**AVIS RELATIF À LA PROTECTION
CONTRE LES EVENTUELS EFFETS NOCIFS ET NUISANCES
PROVOQUÉS PAR LES RAYONNEMENTS NON IONISANTS
GÉNÉRÉS PAR DES ANTENNES ÉMETTRICES STATIONNAIRES**

Commune : FLÉRON - Exploitant : PROXIMUS

Référence exploitant : 41RET_01

Rapport n° 2657 / 2024

Figure 1 : Vue en plan des lieux de séjour et des points de contrôle

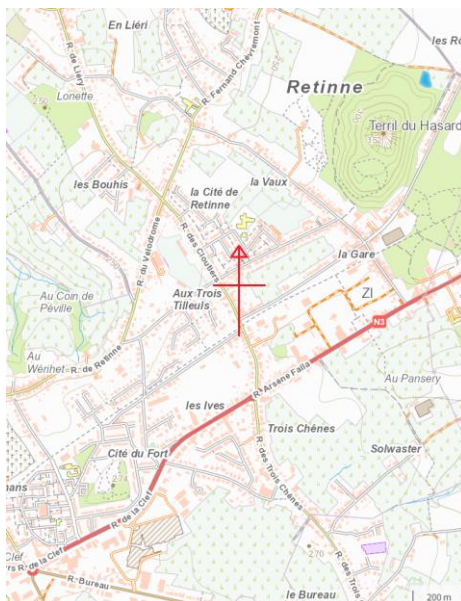
Les fréquences d'émission, la puissance rayonnée par chacune des antennes et leur gain permettent de déterminer le rayon de la zone à analyser. Tout dépassement de la limite par installation est exclu en dehors de cette zone. Le tableau 2 reprend les 35 LS² pour lesquels l'indice d'exposition est le plus élevé. Les différentes colonnes indiquent :

- le numéro du point de contrôle repris sur un des plans de la figure 1;
- le numéro du LS dans lequel se trouve le point de contrôle de la 1^{ère} colonne ;
- l'atténuation d'obstacle prise en compte pour le calcul de l'indice d'exposition dans le LS ;
- le résultat du calcul de l'indice d'exposition.

En ce qui concerne les antennes de l'installation mentionnées dans le tableau 1, la distance maximale à laquelle la limite pourrait être atteinte, à l'extérieur, est égale à 96,2 m. S'il n'y a pas de LS à une distance inférieure, les antennes respectent forcément la limite d'immission.

Dans le cas des LS situés à l'intérieur des bâtiments, une atténuation d'obstacle est prise en compte et il en résulte que la distance maximale à laquelle la limite pourrait être atteinte se réduit à 68,1 m.

Figure 2 : Vue en plan des installations d'antennes dans un rayon de 300 mètres autour de l'installation faisant l'objet de la demande d'avis

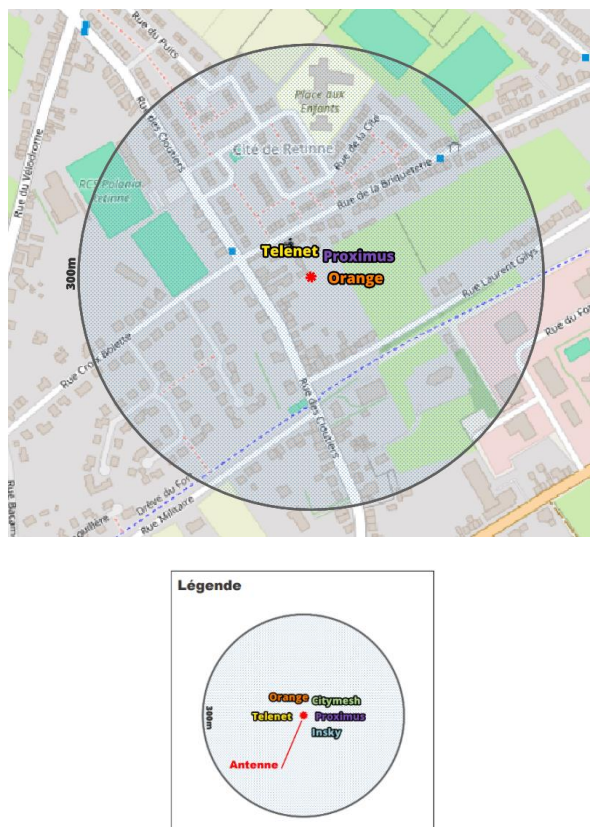
Le plan en projection verticale de la figure 2 indique la localisation des installations d'antennes émettrices stationnaires visées par le décret et situées dans un rayon de 300 mètres autour de l'installation référencée dans le paragraphe 2 et localisée au centre du cercle. Les données de localisation de ces antennes et les avis correspondant sont accessibles via le cadastre en ligne des antennes émettrices stationnaires⁸. Les installations prises en compte dans l'évaluation du respect de la limite cumulative sont les installations d'antennes émettrices déclarées en service par l'exploitant à la date du présent avis, à l'exception de l'installation référencée dans le paragraphe 2 et éventuellement d'autres installations ayant fait l'objet d'une demande d'avis à la même date et qui sont situées à l'intérieur de la zone de 300 mètres de rayon.

- il y a au plus 4 installations d'antennes émettrices stationnaires présentes dans la zone d'évaluation de 300 mètres de rayon représentée dans la figure 2, y inclus l'installation référencée dans le paragraphe 2 : la limite cumulative définie à l'article 4, §2 du décret est nécessairement respectée dans les lieux de séjour à l'intérieur de la zone d'évaluation de 300 mètres de rayon ;

Compte tenu des considérations ci-dessus, il apparaît que l'intensité du rayonnement électromagnétique généré, dans les lieux de séjour situés dans un rayon de 300 mètres autour de l'installation référencée dans le paragraphe 2, par l'ensemble des antennes émettrices stationnaires de l'ensemble des exploitants du même site d'antennes émettrices stationnaires respecte la limite fixée à l'article 4, § 2 du décret.
